長良川の計画規模の設定の考え方

木曽川水系

長良川の治水対策

木曽川・長良川の洪水調節

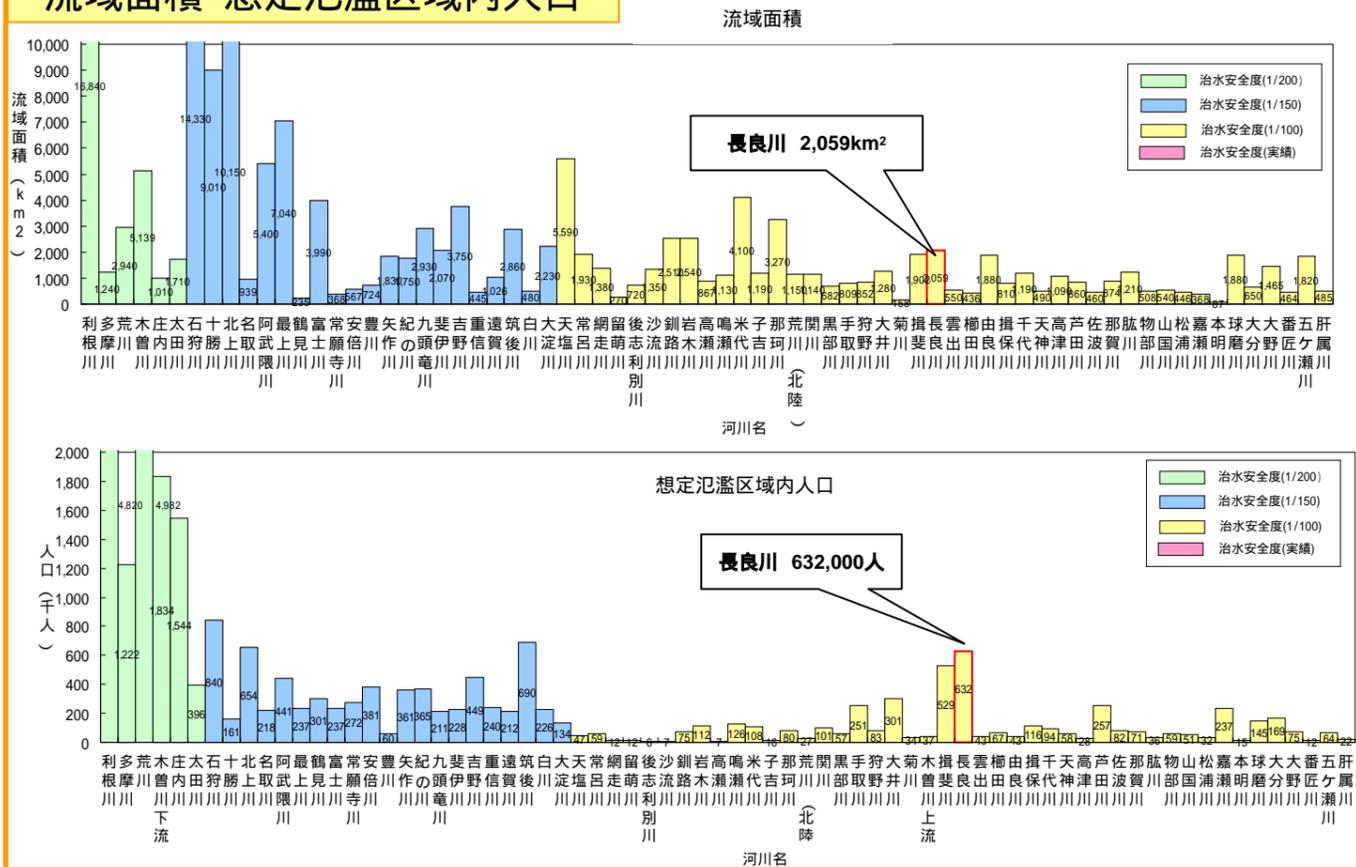
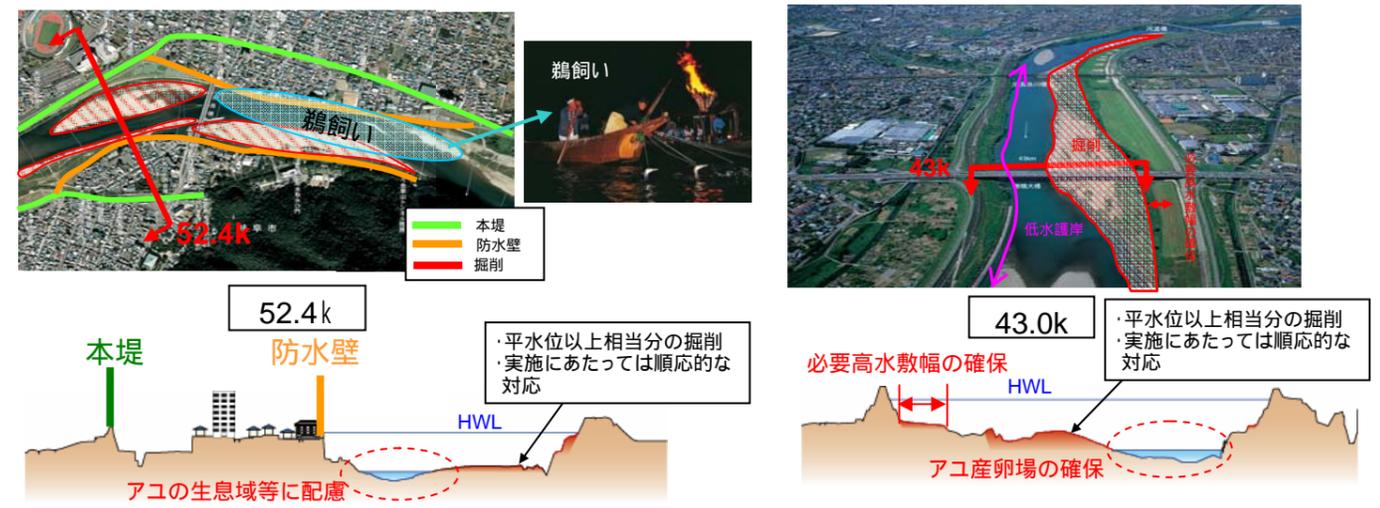
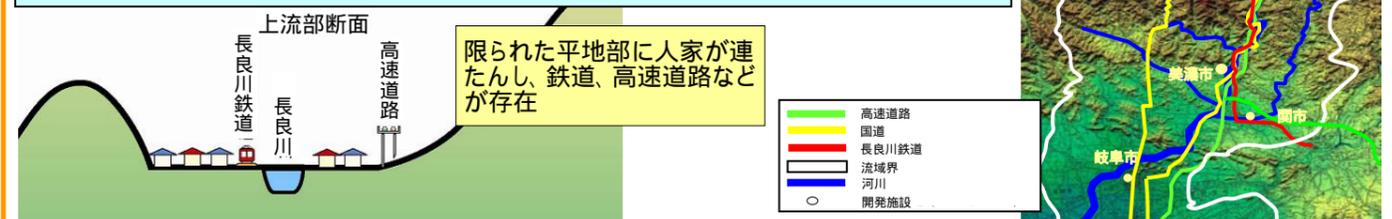
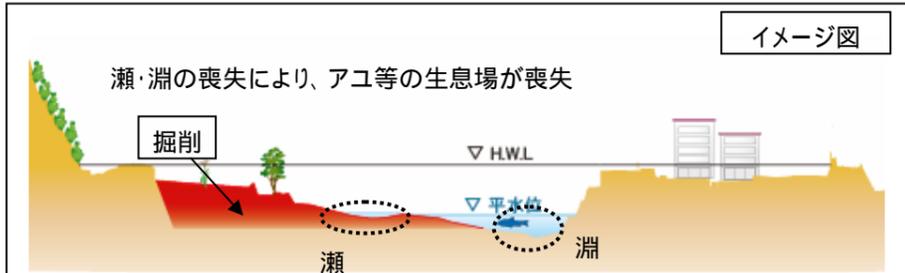
流域面積や想定氾濫区域内の人口等をみると、長良川の計画規模（1/100）は小さいのではないかと

長良川は、想定氾濫区域内に県庁所在地の岐阜市を抱えており、全国バランスも踏まえ想定される被害や地域の社会的経済的重要性などを考慮すると計画規模は1/100～1/150に相当

長良川は、上流部にダムに適地が少ないこと、大規模な遊水地の適地が少ないことから洪水調節施設による洪水調節できる量は小さい。一方、沿川には岐阜市街部の旅館街やアユの産卵場などがあり河川環境や社会的な点等から河道での対応には限りがある。土地利用の状況、治水施策、河川環境などを社会的、技術的観点等から総合的に検討し、地域社会の形成とバランスの取れた治水安全度として1/100を設定。

長良川ではアユ等が生息する豊かな自然環境を愛しみ、鵜飼などの文化が育まれてきており、河川内に旅館街や民家等が立地するという、河川と共に地域生活が成り立ってきた。このような地域社会の形成等の社会的条件や自然的条件と治水施策等を勘案すると、長良川で対応できる流量は概ね8,900m³/s(忠節)であり、この流量は流量データによる確率からみると1/100程度となる。治水安全度として計画規模は1/100と設定。流量データによる確率(1/100)の流量は約8,500m³/s～10,000m³/sで時間雨量データ(1/100)から求められる流量のうち、この範囲内の流量は8,837(8,900)m³/sが相当。それより大きい10,105m³/s以上は1/150～1/200あるいはそれ以上に相当。流量データによる確率(1/100)、時間雨量データによる検討、歴史的洪水流量等と長良川で対応できる流量から総合的に検討すると基本高水のピーク流量は8,900m³/sが妥当と判断。

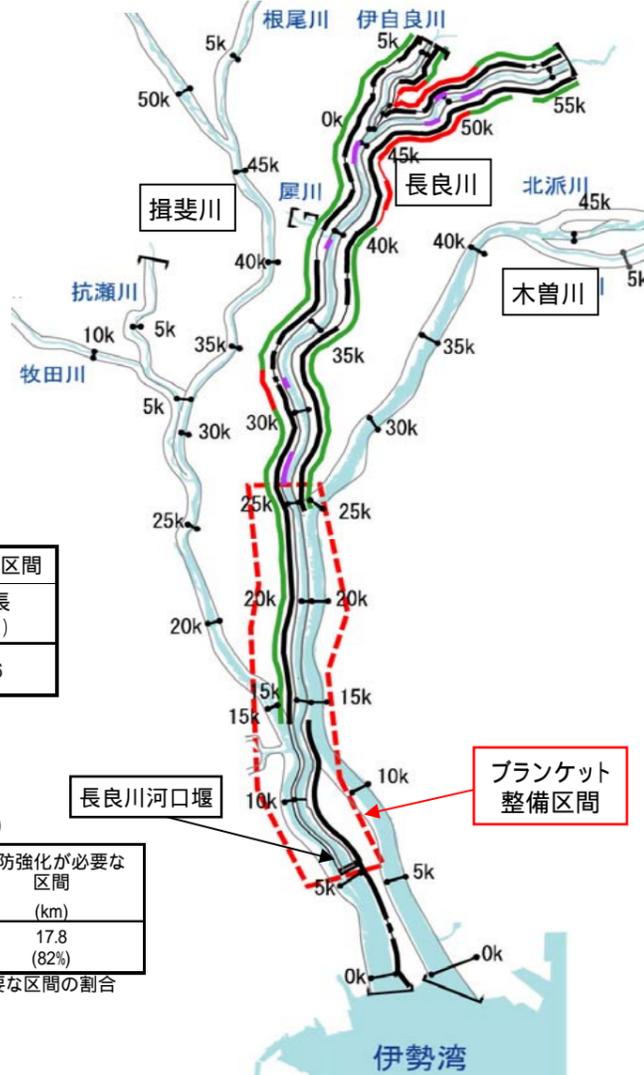
長良川の治水安全度を1/100にしており堤防強化、輪中堤等の対策と一体として行うべきではないか

破堤等による壊滅的被害の発生リスクを軽減するため、河川管理者と地域が一体となって総合的なハード・ソフト対策を実施。

堤防の整備を進めるとともに、詳細点検を行い浸透や洗掘作用に対して堤防の質的強化対策を実施。

万が一氾濫等した場合にも被害をできるだけ軽減するために、関係機関と調整しつつ輪中堤の保全に努めるとともに、迅速な救助・救援物資輸送を図るための広域防災ネットワークの構築、被災水位標示板等による住民意識の啓発、旅館街では建築物のピロティ化、専任水防団による水防活動等を実施

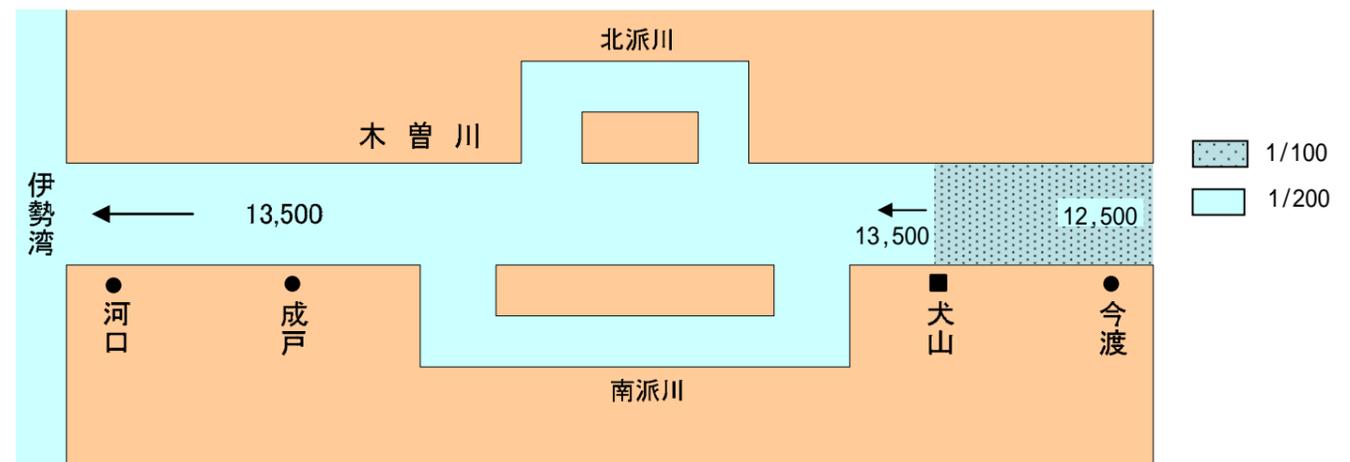
木曽川での5000m³/s及び長良川での600m³/sの洪水調節量については河川整備計画での議論かもしれないが具体的に説明が必要。

木曽川においては、工事実施基本計画では基本高水ピーク流量を基準地点犬山において16,000m³/sとし、このうち既設ダム、新丸山ダム等の上流ダム群により3,500m³/sを調節して、河道配分流量を12,500m³/sとしている。

具体的な洪水調節施設については河川整備計画の段階で検討を行うこととしているが、河川整備基本方針では実現可能性を考慮の上、配置可能な施設を検討し洪水調節量等を算出。

基本方針では、基本高水ピーク流量を基準地点犬山で19,500m³/sとし、このうち既設ダム、新丸山ダムに加え既設ダムの有効活用により概ね6,000m³/sを洪水調節して、河道配分流量を上流で13,500m³/sとする。

長良川においては、工事実施基本計画では基本高水ピーク流量を基準地点忠節において8,000m³/sとし、上流ダムにおいて500m³/sを調節をして河道配分流量を7,500m³/sとしている。

具体的な洪水調節施設については河川整備計画の段階で検討を行うこととしているが、河川整備基本方針では実現可能性を考慮の上、配置可能な施設を検討し洪水調節量等を算出。

基本方針では、基本高水ピーク流量を基準地点忠節において8,900m³/sとし、既設ダム、建設中のダム及び遊水機能を活用した洪水調節施設により600m³/sを調節して、河道配分流量を8,300m³/sとする。
